PREGÃO ELETRÔNICO BINACIONAL EF 1496-24 SUBASTA A LA BAJA ELECTRÓNICA BINACIONAL EF 1496-24

AQUISIÇÃO DE ACCESS POINT OUTDOOR DA MARCA CISCO, RESPECTIVOS ACESSÓRIOS, LICENÇAS E GARANTIAS PARA USO NA USINA HIDRELÉTRICA DE ITAIPU

ADITAMENTO 3

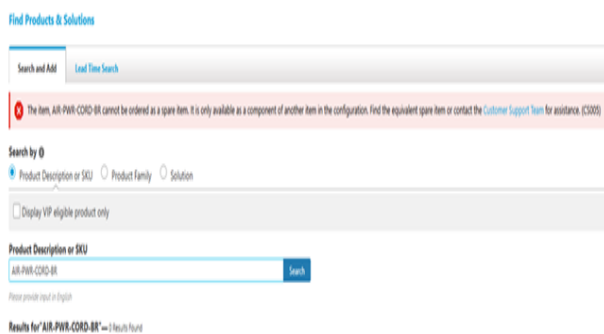
“Favor considerar que para el ITEM 2.1.39

ACESSÓRIOS - AIR-PWR-CORD-BR, é solicitado cabo de alimentação do tipo brasileiro, este item não pode ser solicitado como sobressalente (veja abaixo). Se puder ser incluído na configuração do AIR-PWRINJ7= que eles solicitem 24 unidades, portanto, é correto interpretar que estaríamos incluindo 24 unidades do AIR-PWR-CORD-BR e 12 unidades como sobressalentes do americano AIR-PWR-CORD-NA.

Entendimento incorreto. Para o subitem 2.1.37 deverão acompanhar 12 unidades de AIR-PWR-CORD-BR (subitem 2.1.39) e 12 unidades de AIR-PWR-CORD-NA (subitem 2.1.40). Visando um melhor entendimento as Especificações técnicas foram alteradas. Gentileza reportar-se ao item II deste Aditamento.

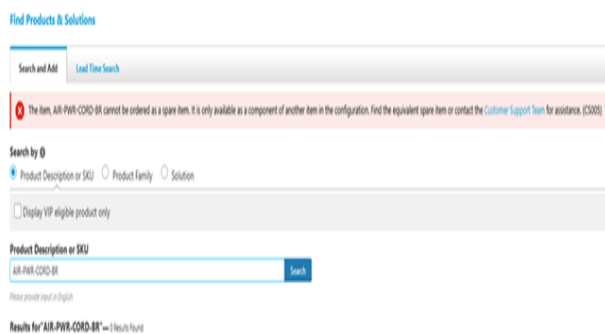
ACCESORIOS - AIR-PWR-CORD-BR, se solicita power cord de tipo brasileiro, este ítem no se puede solicitar como spare (ver más abajo). Si se puede incluir con la configuración del AIR-PWRINJ7= que solicitan 24 unidades, por ende, es correcto interpretar que estaríamos incluyendo 24 unidades de AIR-PWR-CORD-BR y 12 unidades como spare del AIR-PWR-CORD-NA americano.”

Entendimiento incorrecto. Para el sub-ítem 2.1.37 deberán acompañar 12 unidades de AIR-PWR-CORD-BR (sub-ítem 2.1.39) y 12 unidades de AIR-PWR-CORD-NA (sub-ítem 2.1.40). Para un mejor entendimiento las Especificaciones técnicas fueron alteradas. Favor remitirse al ítem II de este Aditivo.
